N/Réf. : AA/KD/BXL22299_664_PU_Lemonnier_117_Caserne_30

Objet : BRUXELLES. Boulevard Lemonnier, 117 / rue de la Caserne.
Demande de permis d'urbanisme portant sur la rénovation des deux immeubles.

Avis de la CRMS

Façade Lemonnier existante et projetée (extraits du dossier)

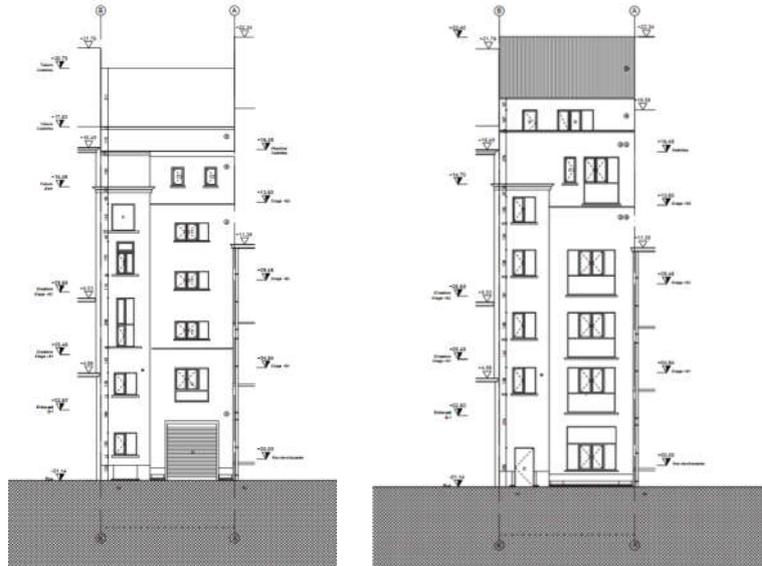
- Malgré certaines difficultés à localiser avec précision les différentes interventions projetées dans les deux bâtiments concernés par la demande, la CRMS n'émet pas d'objection au projet, y compris sur la rehausse de la toiture de l'immeuble côté Lemonnier, étant donné son profil atypique et peu fonctionnel en rupture avec les toitures à versant de l'alignement. **Elle décourage toutefois le choix du zinc pour la nouvelle couverture et suggère d'opter pour un autre matériau mieux approprié à la typologie de l'immeuble.**

- En ce qui concerne les châssis d'origine en bois qui seraient remplacés (côté Lemonnier), **la CRMS demande de privilégier leur restauration à leur remplacement systématique et de les adapter pour en améliorer leur performance énergétique**. Les autres menuiseries récentes en PVC du rez-de-chaussée (entrée du commerce) et au troisième étage seraient remplacées par un « modèle homogène au reste de la façade ». La Commission demande d'opter pour des menuiseries en bois (pas de PVC) et d'harmoniser, le cas échéant, les différentes teintes actuellement présentes en façade (« bois sombre », blanc, bleu roi, bleu foncé, bleu cobalt).
